## Knotenverbindungen für Betonfertigteile – Hinweise für Bemessung und Konstruktion

### Berichtigung zur Ausgabe Januar 2011:

„Bild 53: Gute Verankerungsmöglichkeiten der Riegelzugbewehrung von Rahmenknoten a) mit 180°-Abbiegung, b) mit 90°-Abbiegung, c) mit Ankerkörpern (nach [17])“

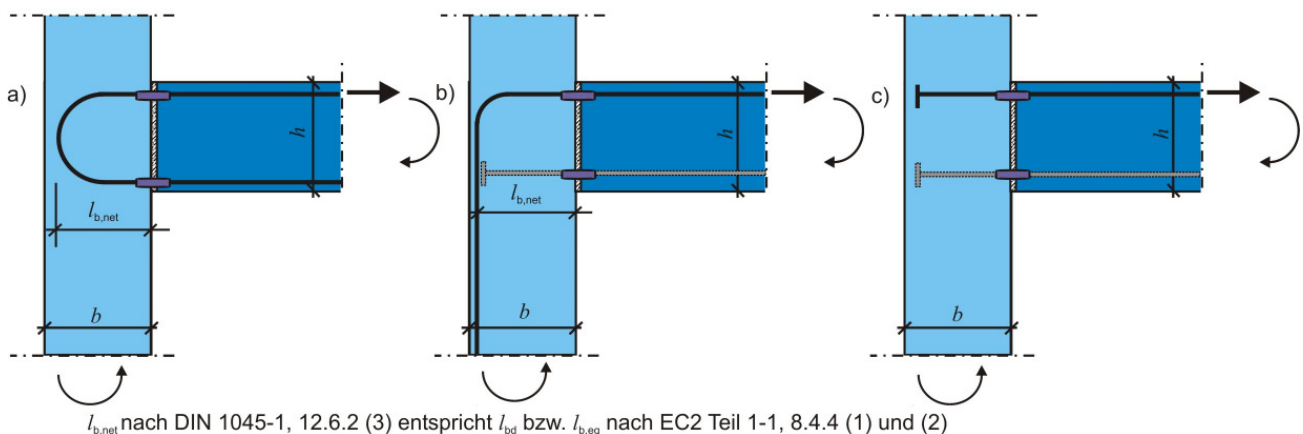
- Auf Seite 50 ist Bild 53 durch folgendes Bild zu ersetzen:

- Die Bildunterschrift muss heißen:
